SERVICE INFO – INA 0064

Новий комплект/набір натяжного ролика

з кріпленням для дизельних двигунів 1.7 Chevrolet / Opel / Vauxhall

Артикульні номери: 530 0492 10 (KIT)
530 0492 09 (SET)

Зображення 1: Натяжний ролик
531 0166 20 (1)
замінений на ролик
531 0819 10 (2)

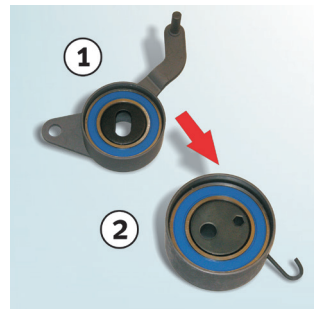
Згаданими вище виробниками транспортних засобів була проведена заміна натяжного ролика, а разом і заміна артикульного номера. Колишній натяжний ролик з артикульним номером 531 0166 20 був замінений на новий натяжний ролик з артикульним номером 531 0819 10 (див. зображення 1).

Зображення 2: Вміст упаковки
530 0492 10

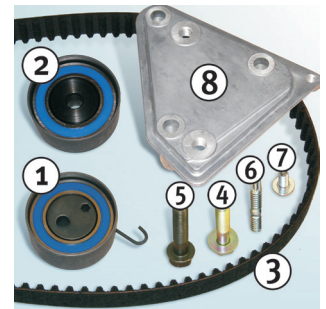
При переобладнанні моделі до номера двигуна 328704 повинні бути оснащені новим кронштейном (див. зображення 2, пункт 8). Тому компанія Schaeffler Automotive Aftermarket пропонує для переобладнання комплект натяжних роликів 530 0492 10, а також набір натяжних роликів 530 0492 09. Обидва ролики мають новий кронштейн.

У моделях починаючи з номера двигуна номера 328705 кронштейн (артикульний номер 684051) вже встановлений.

Для цих транспортних засобів пропонується комплект натяжних роликів 530 0494 10 та набір натяжних роликів 530 0494 09 без кронштейна.
